Product Change Notice (PCN)

件名: RL78/G1x,I1D HWQFN パッケージ製品の製造拠点追加

変更内容の説明: 組立および選別拠点を追加します。

対象パッケージ: 24,32,48pin HWQFN、

24pin HWQFN パッケージ外形図 (Greatek)

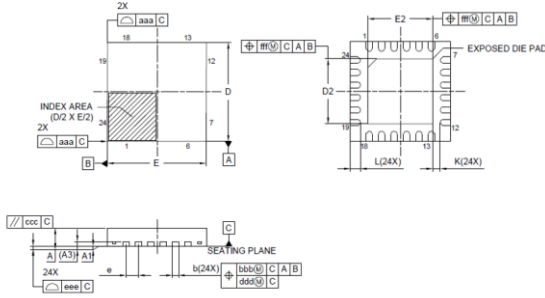
寸法比較: 24pin HWQFN パッケージ外形図

Beijing SymbolはJEITA規格に準拠、GreatekとUTAC SymbolはJEDEC規格に準拠しています。

32pin HWQFN パッケージ外形図 (Beijing)

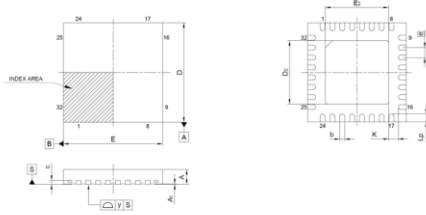
寸法比較: 32pin HWQFN パッケージ外形図

Beijing SymbolはJEITA規格に準拠、GreatekとUTAC SymbolはJEDEC規格に準拠しています。

48pin HWQFN パッケージ外形図 (Greatek)

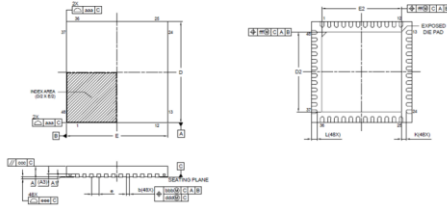
寸法比較: 48pin HWQFN パッケージ外形図

Beijing SymbolはJEITA規格に準拠、GreatekとUTAC SymbolはJEDEC規格に準拠しています。

寸法比較: 24pin HWQFN Tape & Reel

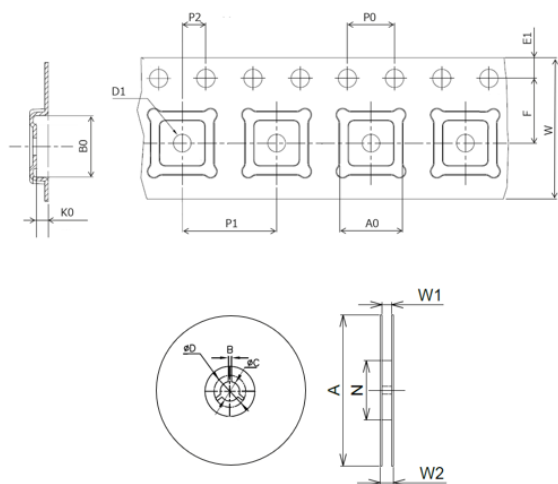
Tape Code		追加	既存	既存
		E12*08-C2CA	ECQFN0404-A20	CP490/15
Tape Dimensions (mm)	A0	4.3	4.25	4.3
	B0	4.3	4.25	4.3
	K0	1.0	1.1	1.1
	P1	8.0	8.0	8.0
	W	12.0	12.0	12.0
	E1	1.75	1.75	1.75
	P0	4.0	4.0	4.0
	F	5.5	5.5	5.5
	P2	2.0	2.0	2.0
	D1	1.5	1.6	1.5
Reel Dimensions (mm)	B	2.0	2.0	1.5
	ΦC	13.0	13.0	13.0
	ΦD	21.0	21.0	20.2
	A	330	330	330
	N	100	102	100
	W1	13.5	12.8	12.4
	W2	17.5	18.4	18.4

寸法比較: 32pin HWQFN Tape & Reel

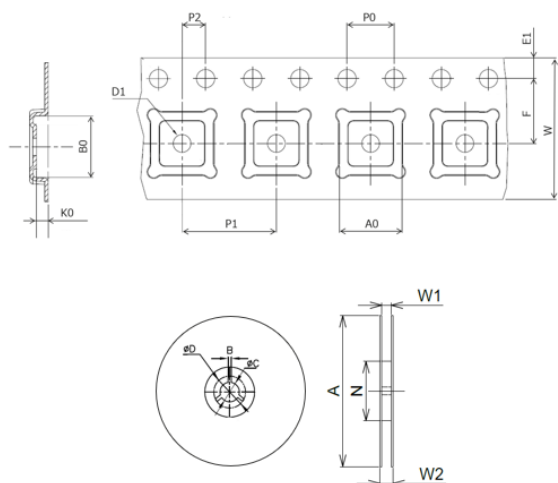
Tape Code		追加	既存	既存
		E12*08-B8CA	ECPKG0505-151	CP005/15-0
Tape Dimensions (mm)	A0	5.3	5.3	5.25
	B0	5.3	5.3	5.25
	K0	1.0	1.1	1.1
	P1	8.0	8.0	8.0
	W	12.0	12.0	12.0
	E1	1.75	1.75	1.75
	P0	4.0	4.0	4.0
	F	5.5	5.5	5.5
	P2	2.0	2.0	2.0
	D1	1.5	1.6	1.5
Reel Dimensions (mm)	B	2.0	2.0	1.5
	ΦC	13.0	13.0	13.0
	ΦD	21.0	21.0	20.2
	A	330	330	330
	N	100	102	100
	W1	13.5	12.8	12.4
	W2	17.5	18.4	18.4

寸法比較: 48pin HWQFN Tape & Reel

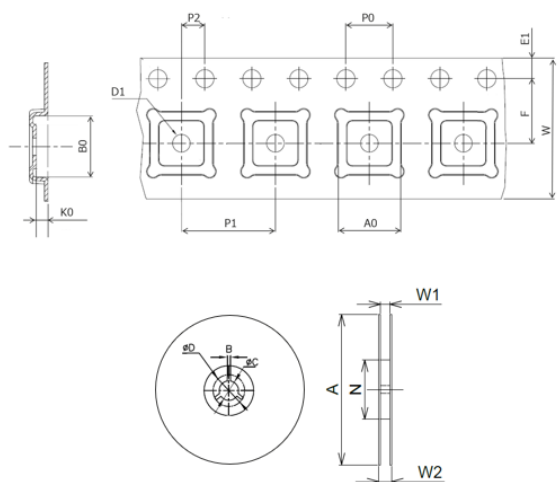
Tape Code		追加	既存	既存
		E16*12-B9CA	ACT-QFN0707-A410.PB	CP010/16
Tape Dimensions (mm)	A0	7.3	7.25	7.25
	B0	7.3	7.25	7.25
	K0	1.0	1.1	1.1
	P1	12.0	12.0	12.0
	W	16.0	16.0	16.0
	E1	1.75	1.75	1.75
	P0	4.0	4.0	4.0
	F	7.5	7.5	7.5
	P2	2.0	2.0	2.0
	D1	1.55	1.5	1.5
Reel Dimensions (mm)	B	2.0	2.0	1.5
	ΦC	13.0	13.0	13.0
	ΦD	21.0	21.0	20.2
	A	330	330	330
	N	100	102	100
	W1	17.5	16.8	16.4
	W2	21.5	22.4	22.4
